和泉公告

公告号: A20-057

Automation Organizer WindO/I-NV4软件之修复

修复总汇

图 1-1: “下载 PLC 程序”按钮界面

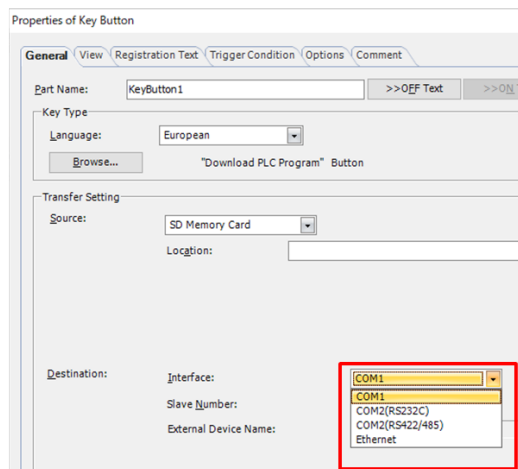
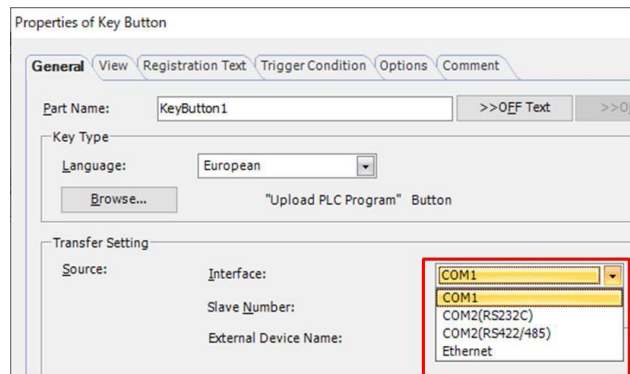
当满足下列条件之一，则即便功能键开关为 ON，也不会下载 PLC 程序。

“属性：功能键”界面的“接口”选为“以太网”。

“属性：功能键”界面的“接口”选为“COM2(RS422/485)”。

没有临时措施，请按照永久措施部分执行。

图 2-1: “调低亮度”设定

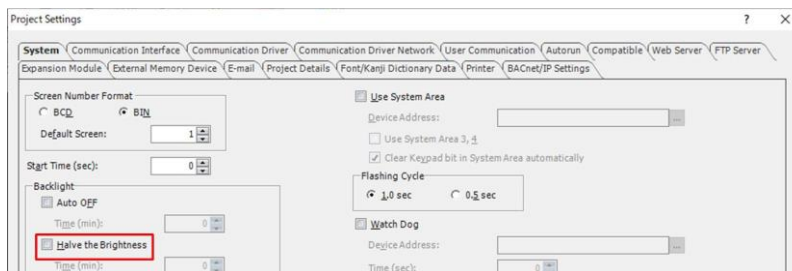
HG5G/4G/3G/2G-V 在使用环境温度较高时, 通过降低背光亮度来抑制产品内部的温升。
如果 HG5G/4G/3G/2G-V 在“项目设置”中启用了“调低亮度”功能, 并在背景光亮度降低约 1 分钟后关闭电源, 重启电源后将以低亮度模式工作。

没有临时措施, 请按照永久措施部分执行。

图 3-1: 电脑用户名

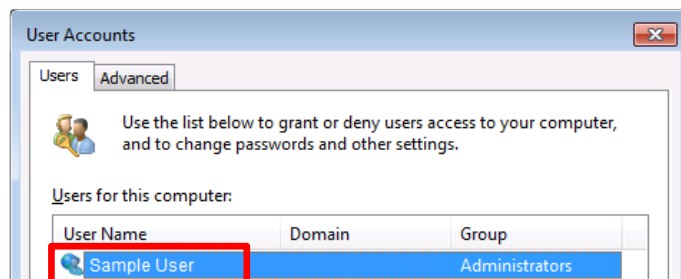
若电脑的用户名包含空格, 打开 HG5G/4G/3G-V 的项目文件, WindO/I 可能无响应。

*电脑的用户名可以在“控制面板”>“用户账户”>“管理用户账户”>“用户账户”对话框中查看

请启动 WindO/I-NV4, 创建一个新项目, 产品系列设置为 HG5G/4G/3G-V 或 HG2G-V。然后, 从“打开”对话框中打开项目文件。

图 4-1: “功能键”被设置为“函数列表”中的第一个命令

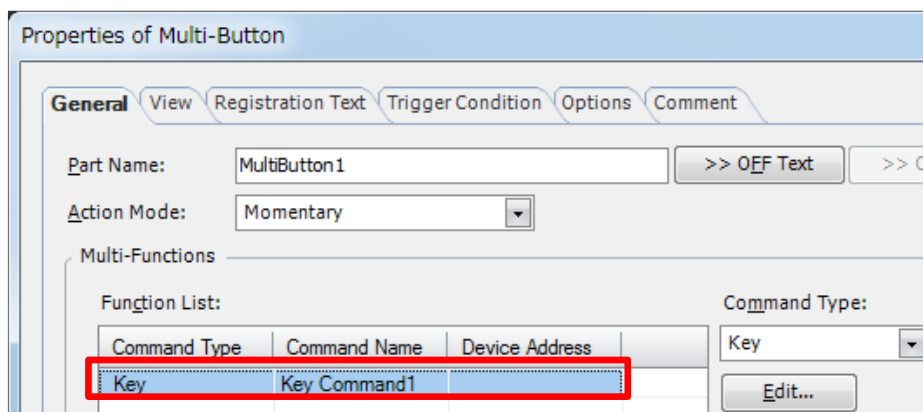
如果一个项目文件包含多功能开关或功能键开关, 满足以下条件时, 更改产品系列可能失败; 在产品系列转换期间触摸屏显示的进度停止, 转换过程不再继续进行。

条件 1 (多功能开关)

“函数列表”中的第一个命令以“功能键”作为其“命令类型”，该命令的“功能键类型”是以下内容之一。

- 下载项目
- 上传项目
- 下载 PLC 程序
- 上传 PLC 程序

请不要在“多功能开关属性”对话框的“功能列表”中将“功能键”设置为第一个命令。另外，请不要将功能键 按钮包含在其他对象的组中。
